**Avis délibéré de la Mission régionale d'autorité environnementale
de Nouvelle-Aquitaine sur le projet d'élaboration du plan local
d'urbanisme intercommunal (PLUi) de la communauté de
communes Cœur Haute Lande (40)**

n°MRAe 2024ANA34

dossier PP-2024-15582

Porteur du Plan : communauté de communes Cœur Haute Lande
Date de saisine de l'Autorité environnementale : 5 mars 2024
Date de la consultation de l'Agence régionale de santé : le 13 mars 2024

De gauche à droite (photographies extraites du carnet des OAP):

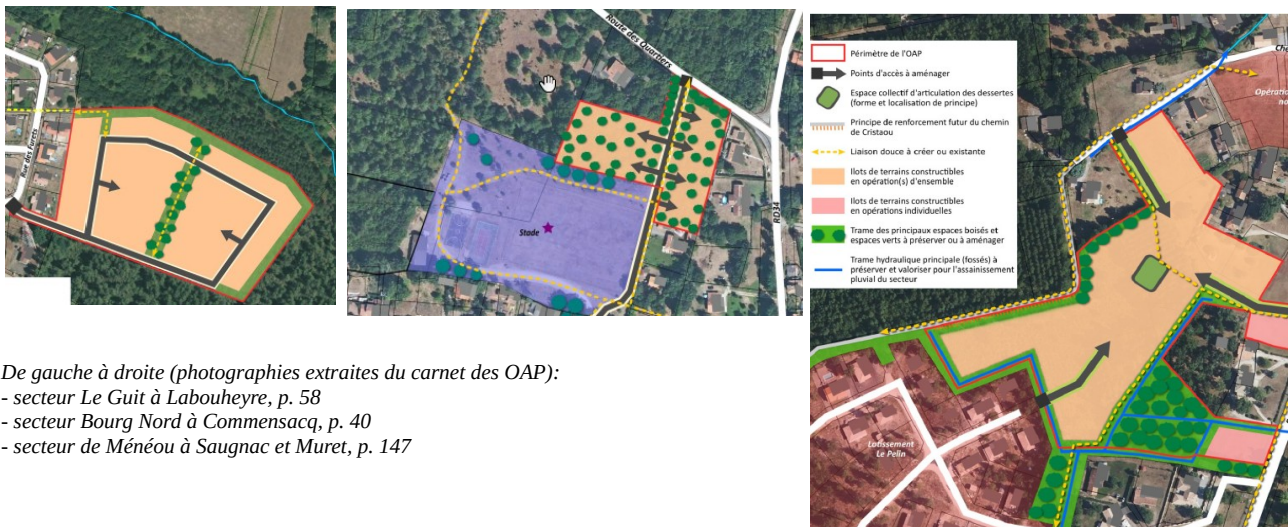
Cependant, de nombreux projets d'urbanisation prévus par le PLUi semblent avoir pour effet d'augmenter significativement la zone d'interface entre le tissu urbain et la zone d'aléa, ou de réduire des espaces jouant actuellement le rôle de tampon (voir les extraits du dossier ci-dessous présentés à titre d'exemple). Le PLUi semble ainsi porter une évolution de la forme urbaine qui n'est pas favorable à la maîtrise du risque.

- secteur Le Guit à Labouheyre, p. 58
- secteur Bourg Nord à Commensacq, p. 40
- secteur de Ménéou à Saugnac et Muret, p. 147

La MRAe recommande de rechercher en premier lieu à limiter les interfaces entre zones urbanisées et les massifs boisés, afin de réduire la vulnérabilité du territoire à l'aléa feu de forêt, ce qui peut amener à reconsidérer certains sites à urbaniser.
